Oggetto: Procedimento autorizzatorio unico di VIA che comprende l'Autorizzazione Unica ai sensi dell'art. 9 del D.Lgs. 190/2024 relativo al "Progetto di un impianto solare agrivoltaico connesso alla rete della potenza nominale pari a 167,06 MWp da realizzarsi nel comune di Conselice (RA), e delle relative opere di connessione da realizzarsi nei comuni di Conselice (RA), Argenta (FE) e Portomaggiore (FE)" presentato da OX2 ITALY SPV 2 S.r.l. - Verifica di completezza, ai sensi dell'art. 15, commi 4 e 5, della L.R. 04/2018 – **Richiesta integrazioni a completamento istanza**

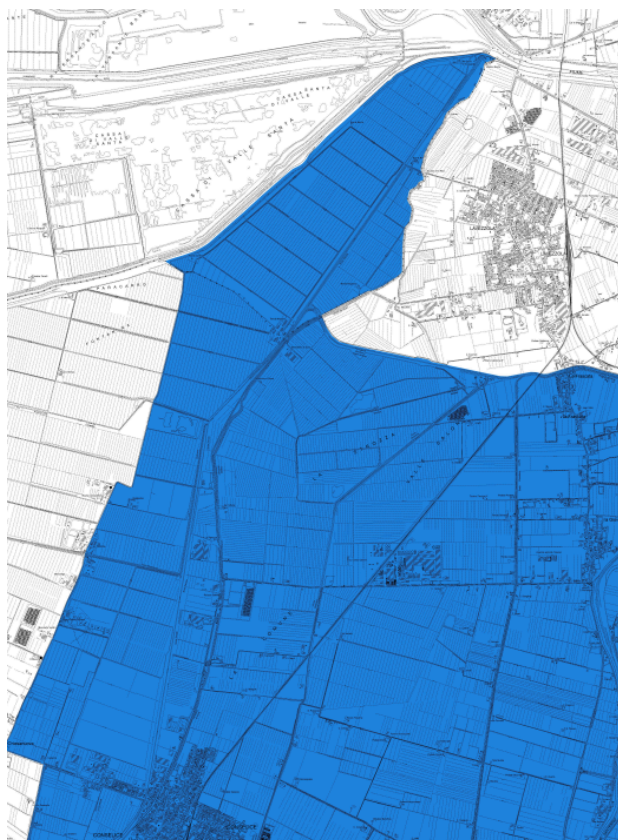
152/2006 e s.m.i., per il quale fino all'adozione del Progetto di aggiornamento del PGR per il ciclo di pianificazione 2027 – 2033, o comunque per un periodo non superiore a tre anni, per le aree interessate da alluvioni individuate dall'aggiornamento delle Mappe di pericolosità trovano applicazione le disposizioni di cui ai PAI vigenti, riguardanti il coordinamento fra il PGR e i PAI medesimi, e le conseguenti disposizioni emanate dalle Regioni per l'attuazione del PGR nel settore urbanistico. Ad oggi pertanto, vige l'art. 38 del PAI Po che prevede *“all'interno delle Fasce A e B è consentita la realizzazione di opere pubbliche o di interesse pubblico, riferite a servizi essenziali non altrimenti localizzabili, a condizione che non modifichino i fenomeni idraulici naturali e le caratteristiche di particolare rilevanza naturale dell'ecosistema fluviale che possono aver luogo nelle fasce, che non costituiscano significativo ostacolo al deflusso e non limitino in modo significativo la capacità di invaso, e che non concorrano ad incrementare il carico insediativo. A tal fine i progetti devono essere corredati da uno studio di compatibilità, che documenti l'assenza dei suddetti fenomeni e delle eventuali modifiche alle suddette caratteristiche, da sottoporre all'Autorità competente, così come individuata dalla direttiva di cui la comma successivo, per l'espressione di parere rispetto la pianificazione di bacino.”* Sulla base delle nuove perimetrazioni delle aree allagabili il progetto della Società OX2 ITALY SPV 2 S.r.l. ricade in area P3, come riportato nell'elaborato “Tavole_PGRA_Santerno_2.pdf”, scaricabile al link https://www.adbpo.it/PAI/PAI_PROG_VARIANTE_2026/Tavole_delle_aree_allagabili_PGR_A/, come riportato nel seguente stralcio di tavola

nell'attesa di disposizioni particolari da parte della Regione Emilia Romagna, chiede alla Società, in virtù del principio giuridico "il tempo regge l'atto", un inquadramento del progetto rispetto alle modifiche di pianificazione attualmente in corso e sopra riportate con verifica della compatibilità dell'intervento alla luce della disciplina vigente e sopravvenuta, applicando il criterio della maggiore restrittività. Tale relazione, dovrà attestare: la compatibilità tra l'intervento, le condizioni di dissesto idraulico o idrogeologico e il livello di rischio esistente, con riferimento sia alla sicurezza dell'intervento sia alla stabilità del contesto territoriale; il non aggravio della pericolosità e del rischio idraulico rispetto allo stato ante operam, con riferimento sia al bene oggetto di intervento sia alle aree circostanti; la coerenza del quadro conoscitivo idraulico assunto a base del progetto, mediante verifica dei tiranti idrici di riferimento sia rispetto ai dati del Consorzio di Bonifica (reticolo secondario) sia rispetto alle mappe PGRA dell'Autorità di Bacino Distrettuale del fiume Po (reticolo principale), con riferimento anche all'estensione delle aree allagabili e, ove disponibili, alle velocità;
